„Rekonštrukcia Mierového námestia“, Trenčín

- vyjadrenie k DSP podľa § 140b ods. 1 a 2 zákona č. 50/1976 Zb. o územnom plánovaní a stavebnom poriadku v znení neskorších predpisov (stavebný zákon)

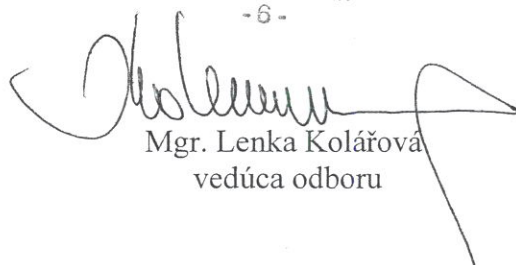
- V prípade, že na ul. Palackého (vedľa VUB) a pri Hoteli Elizabeth sa aj do budúcnosti uvažuje s príchodmi pre chodcov, doporučujeme, aby súčasťou riešenia boli aj stavebné úpravy potrebné pre príslušné priechody.
- Máme za to, že zvislá trvalá dopravná značka č. IP 3a umiestnená vedľa Hotela Elizabeth (viď. výkres č. 14 (SO 100- Spevnené plochy) je nesprávne natočená. Mala by smerovať do jednosmernej komunikácie – ul. Palackého.
